改善箇所説明図

改善措置の内容

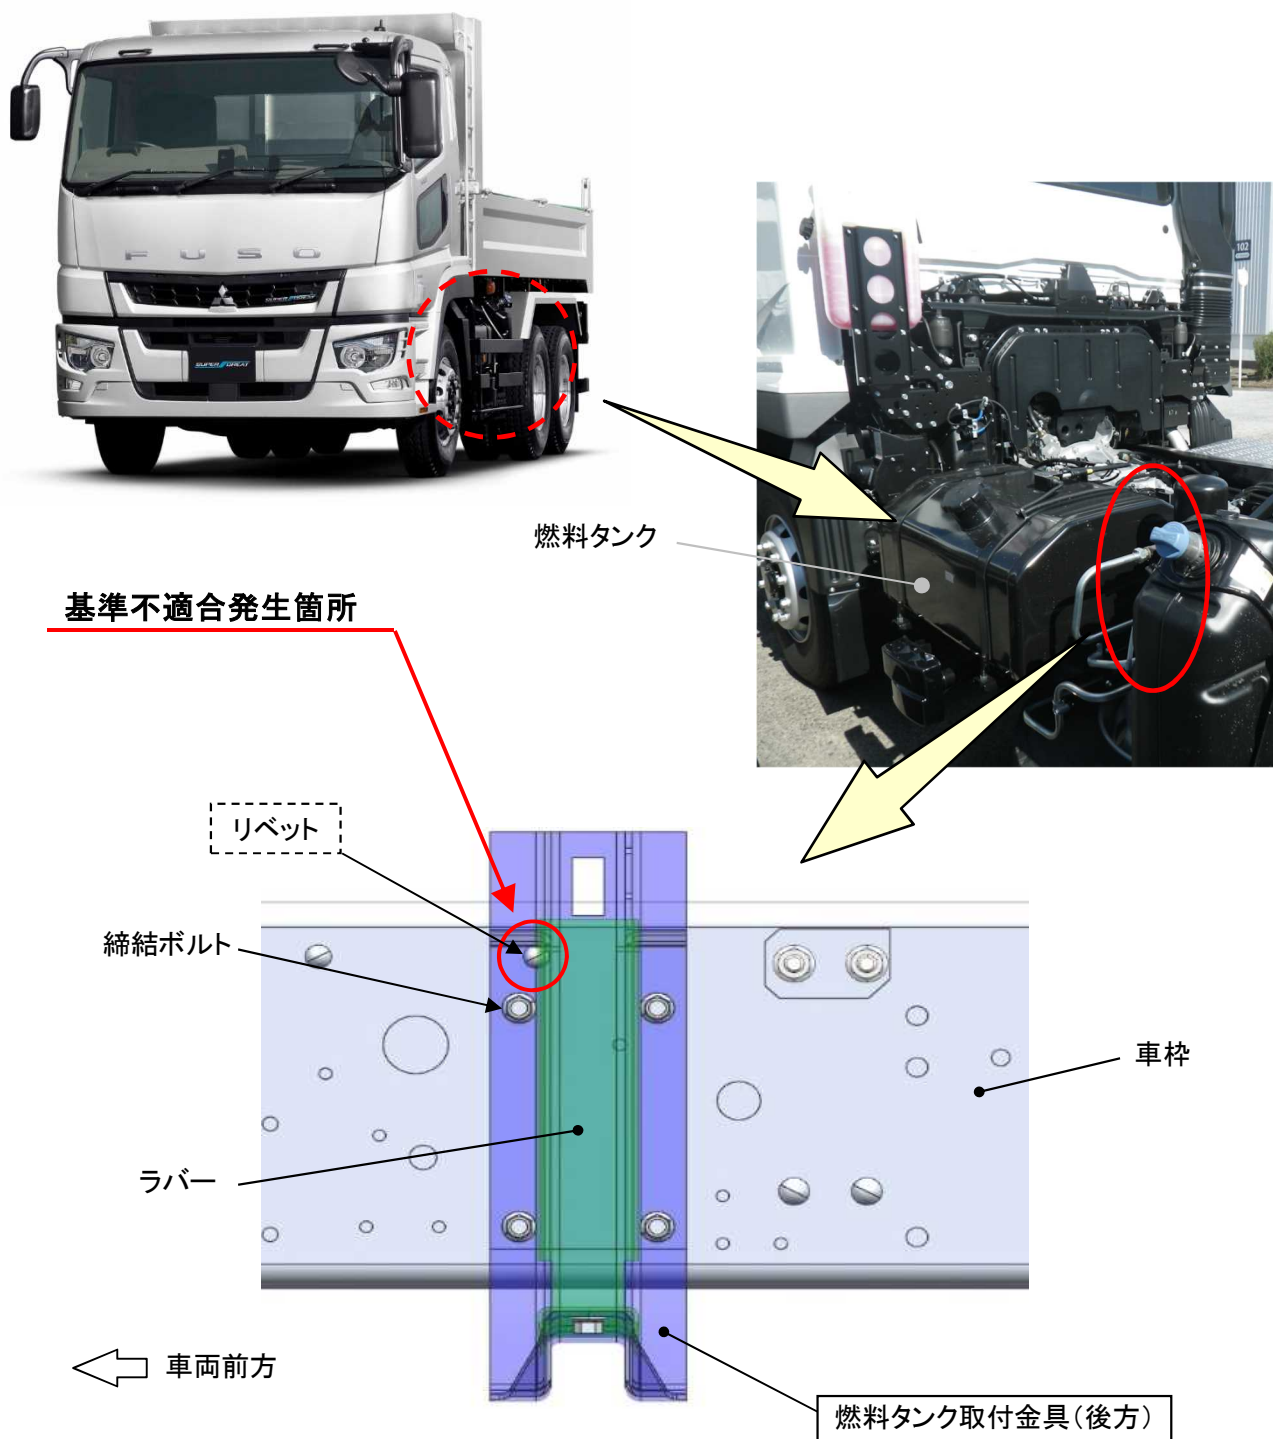
大型ダンプトラックにおいて、車両後方の燃料タンク取付金具が、車枠側面のリベットに干渉した状態で組み付けられたものがある。そのため、そのままの状態で使用を続けると、当該金具の締結ボルトが緩んで当該金具に亀裂が生じ、最悪の場合、燃料タンクや燃料配管が損傷して燃料が漏れるおそれがある。

車両後方の燃料タンク取付金具を新品に交換するとともに、干渉する車枠側面のリベットを取り除く。

注：□ は新品に交換する部品を、[] は取り除くリベットを示す。
